GE HealthCare Ref. # 34136

SV: **Aisys CS², Avance CS², Avance CS² Pro, Aisys, Avance, Amingo, Aespire 100, Aespire View, Aespire 7900 og Aespire 7100 anæstesiapparater udstyret med ACGO (Auxiliary Common Gas Outlet, ekstra fælles gasudtag)**

Sikkerheds- problem

Figur 1. Dæksler påført ACGO-port og ACGO-switch

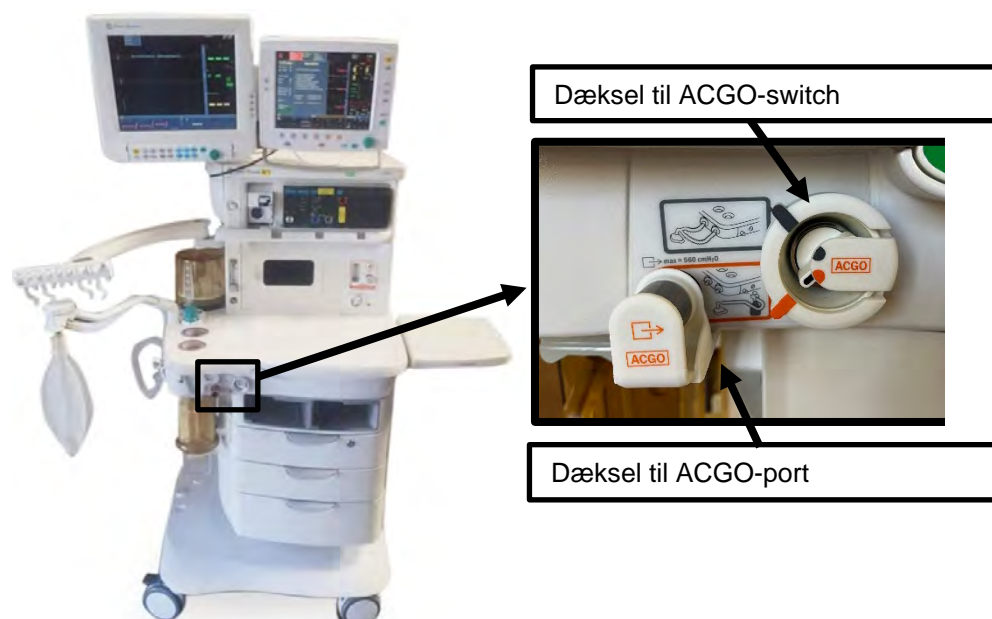
Hvis udåndingsdelen af en patients åndedrætskredsløb ved en fejl er tilsluttet ACGO-porten i stedet for porten til det avancerede åndedrætssystem, kan det resultere i for højt tryk i åndedrætssystemet. De anæstesiapparater, der potentielt er påvirket, har adskillige alarmer, der vil advare klinikerne om øget tryk i åndedrætssystemet. Men i det usandsynlige tilfælde, at den fejlagtige tilslutning til ACGO-porten ikke bemærkes, kan det øgede tryk føre til patientskade.

Undersøg alle potentielt berørte enheder for tilstedeværelsen af dæksler på ACGO-porten og ACGO-switchen som vist i **Figur 1**. Hvis dækslerne er tilgængelige, men ikke på enheden, skal du sætte dækslerne på som vist i **Figur 1**.

Udfyld og returner venligst den vedhæftede bekræftelsesformular til FMI34136.ACGO@gehealthcare.com for at angive, om du har dækslerne og har sat dem på ACGO-porten og ACGO-switchen ELLER, at du ikke har dækslerne. Hvis du ikke har dækslerne, vil GE HealthCare give dig et sæt med dæksler, som kunden selv kan installere, og som du kan anvende på din enheds ACGO-port og ACGO-switch, uden omkostninger for dig.

GE HealthCare vil levere et sæt, som kunden selv kan installere, der indeholder dæksler til ACGO-porten og ACGO-switchen på berørte enheder, uden omkostninger til kunder, der angiver i den vedhæftede bekræftelsesformular, at de ikke har dækslerne.
